INFORME TECNICO: "Diagnóstico y determinación del cauce del río chilca para el control de máximas avenidas desde el sector La Palma hasta su descarga al mar"

# “DIAGNOSTICO Y DETERMINACION DEL CAUCE DEL RIO CHILCA PARA EL CONTROL DE MAXIMAS AVENIDAS DESDE EL SECTOR LA PALMA HASTA SU DESCARGA AL MAR”

VOLUMEN II:

Lima, Setiembre 2018

**PERFIL LONGITUDINAL CAUCE NORTE**  
Desde la Alcantarilla de la Autopista hasta la progresiva 2+700

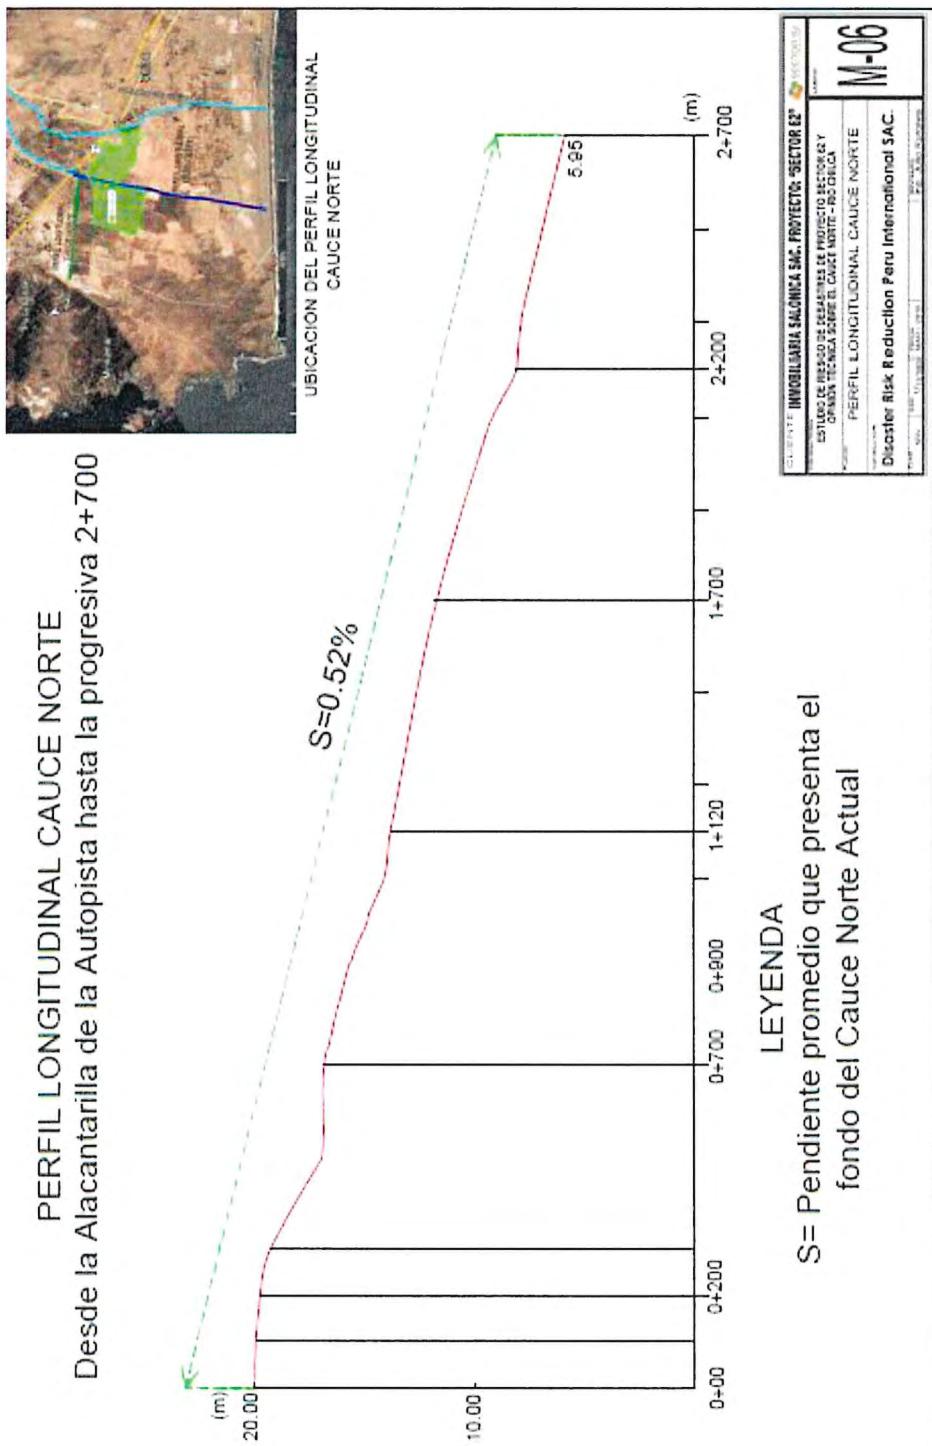
En el planteamiento de cambiar el curso del Cauce Norte – Pucusana, del río Chilca, con un trazo que partiendo del puente alcantarilla existente en el Km 61+500 de la Autopista Panamericana Sur, se dirija en dirección E-O, cruzando terrenos de terceros, hasta llegar al mar, se expone la imposibilidad técnica de ese cambio con el siguiente análisis, basado en el reconocimiento de campo y en los perfiles topográficos elaborados para tal fin.

En otras palabras, de construirse el canal propuesto, después de cruzar las alcantarillas de la autopista, los lodos primero colmatarán al nuevo canal y después seguirán por el curso natural, que es por el meandro que corresponde al cauce norte- Pucusana; salvo que este cauce sea rellenado y que los daños que causaron las avenidas anteriores en la zona más baja del cono de deyección del río Chilca ubicada al NO de la alcantarilla existente en la Autopista, se trasladarán a los terrenos que atraviesa el trazo del canal propuesto, en futuras avenidas o El Niño.

**F-3.01.** Muestra una vista satelital del área del estudio. Nótese que existen dos cruces de la carretera en la zona del estudio.

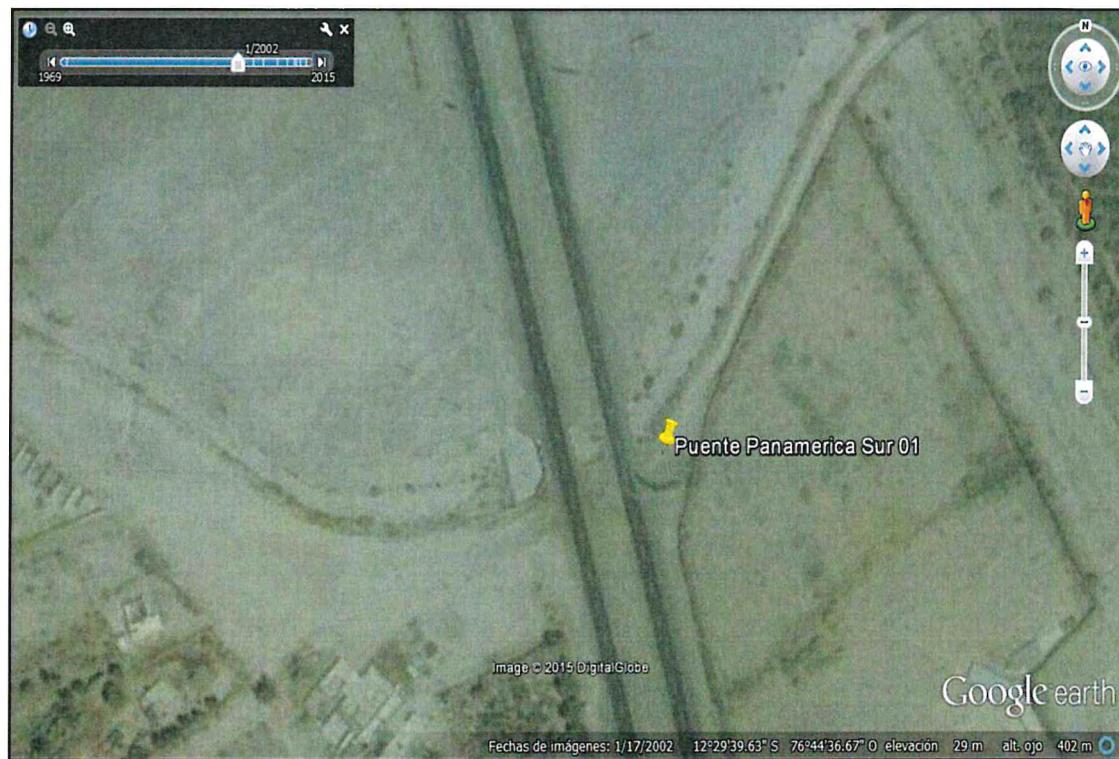
La figura F-3.01, muestra, la Quebrada Chilca, la carretera Panamericana Sur y los dos cruces de los brazos de la Quebrada Chilca.

Es necesario hacer notar que el alineamiento en planta del cauce Norte se ha mantenido prácticamente inalterable con el paso de los años, lo que indica una condición estable. La **F-3.02**, muestra una fotografía aérea tomada en el año 1961. Las Figuras **F-3.03**, **F-3.04** y **F-3.05** muestran un detalle de la zona de cruce del ramal Norte de la Quebrada en los años 2002, 2009 y 2015, respectivamente.

**Figura F-3.08. Vista de los taludes del brazo N de la quebrada Chilca. La fotografía se tomó en dirección aguas arriba.**

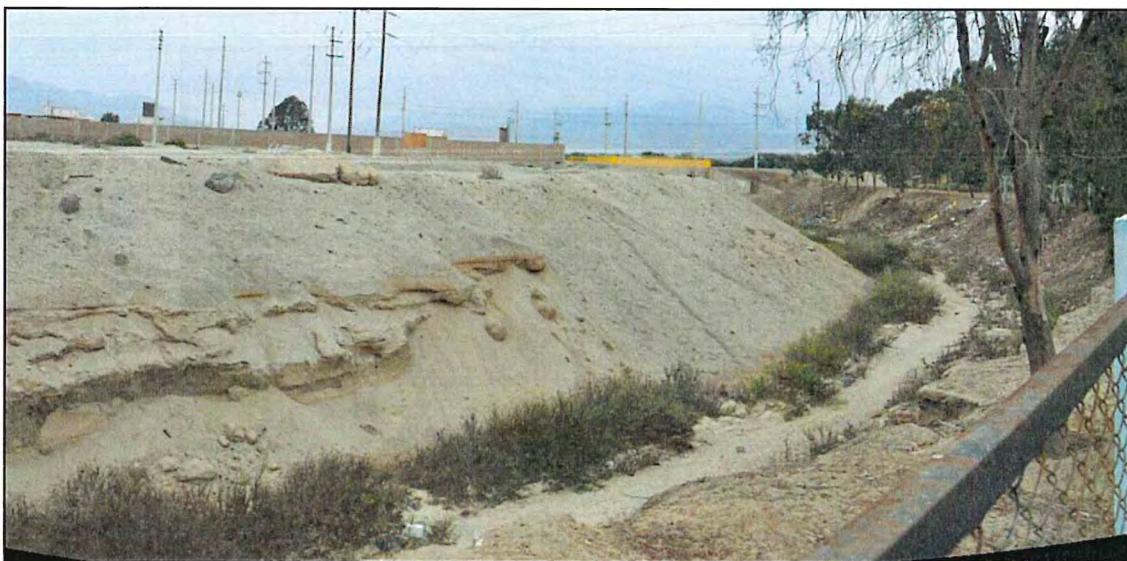
La Figura F-3.08 muestra una sección del canal aguas debajo del cruce de las alcantarillas. En el círculo se muestran capas de depósitos previos de la quebrada y que han sido erosionadas por los flujos que pasan por este curso de agua durante eventos anteriores. Se puede apreciar claramente que esta formación es natural al no haber cortes marcados en la sección transversal. Aguas arriba es posible que haya algunos derrames de arena como consecuencia de movimiento de tierras pero la sección transversal, es básicamente producto de los flujos que han pasado por este curso de agua en el pasado.

**Figura 10. Sección en el extremo aguas arriba, cercano a la Panamericana Sur, llamada sección 3+000.**

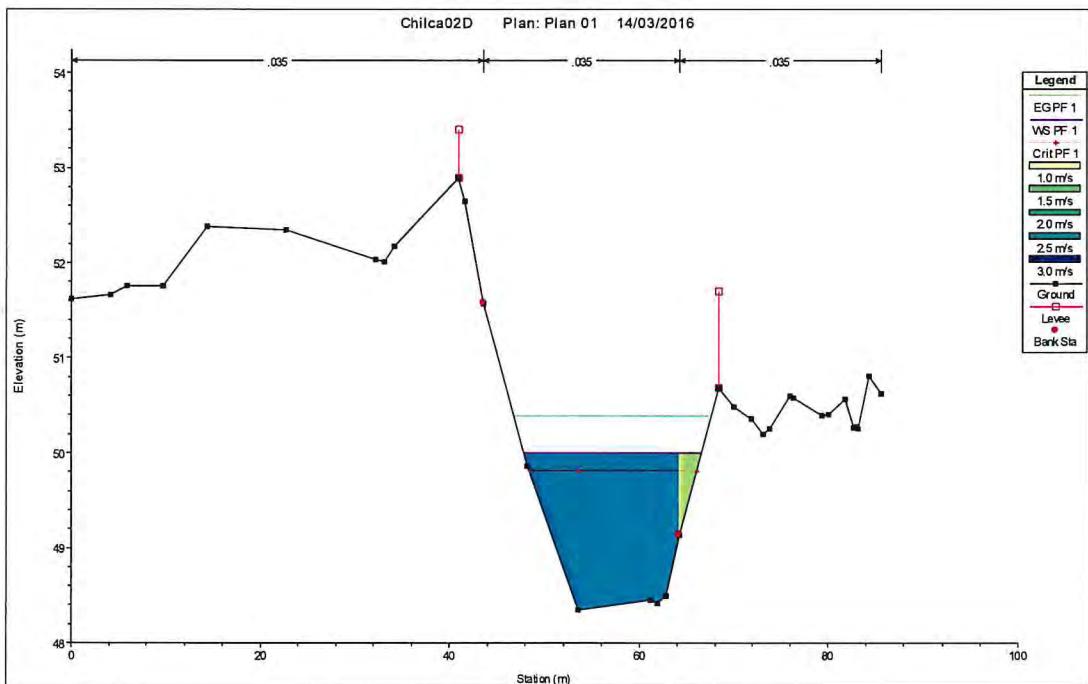
En la Figura 10 se puede apreciar que el caudal de 60 m<sup>3</sup>/s (60 % del caudal total estimado por el método de regionalización) puede pasar a través del cauce principal. Se desarrollan velocidades cercanas a los 3 m/s, lo que indica la necesidad de proteger las márgenes del cauce para este evento, que tendría un periodo de recurrencia de 100 años.

Figura 11. Sección 2+500, se puede apreciar que el flujo está contenido dentro del cauce principal.

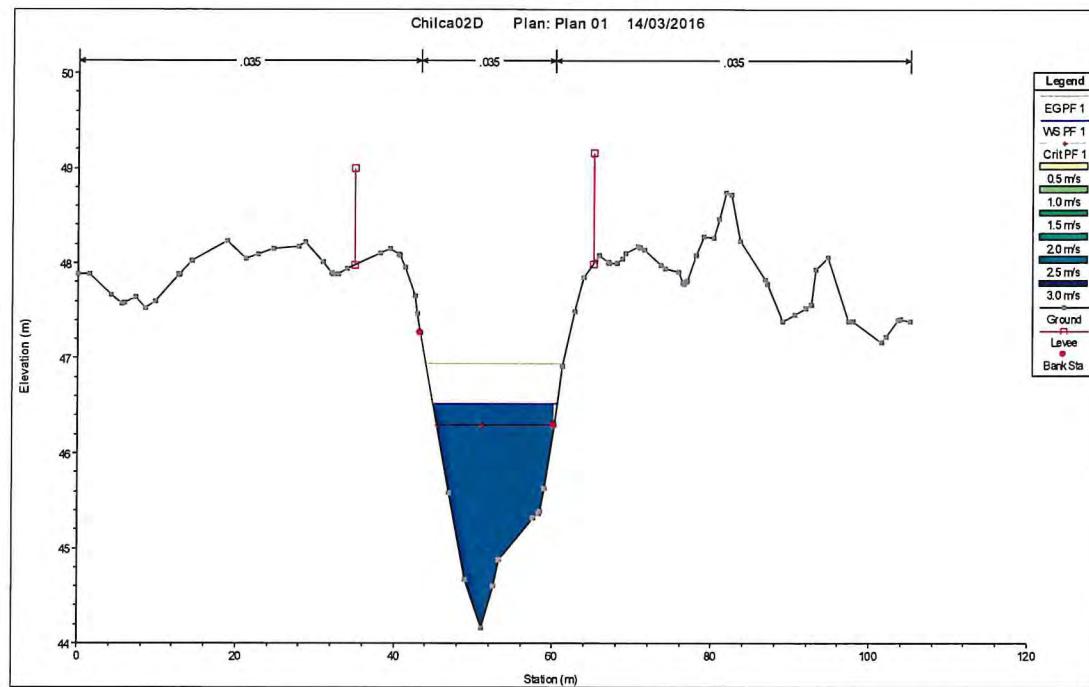
En una sección ubicada 500 m aguas abajo (2+500) se aprecia que el flujo también está contenido dentro del cauce principal y la velocidad es relativamente alta, lo que indicaría la necesidad de emplear algún tipo de protección o aceptar que el cauce se puede erosionar. En la sección 2+000 el flujo sigue contenido dentro del cauce principal y la velocidad disminuye sustancialmente (en el orden de 2 m/s). Con estas velocidades es posible tener una erosión menos marcada que en las secciones ubicadas aguas arriba. En la sección 1+500 se puede apreciar que el flujo se expande a lo largo de una sección más ancha, sin desbordar ciertos límites dentro de un ancho de aproximadamente 90 m. En las secciones 1+000 y 0+500 el caudal continua su expansión, lo cual es natural pues es la zona de deposición de la Quebrada Chilca. Se puede inferir que por 2 km el canal permite el paso del flujo con una baja probabilidad de ocurrencia.
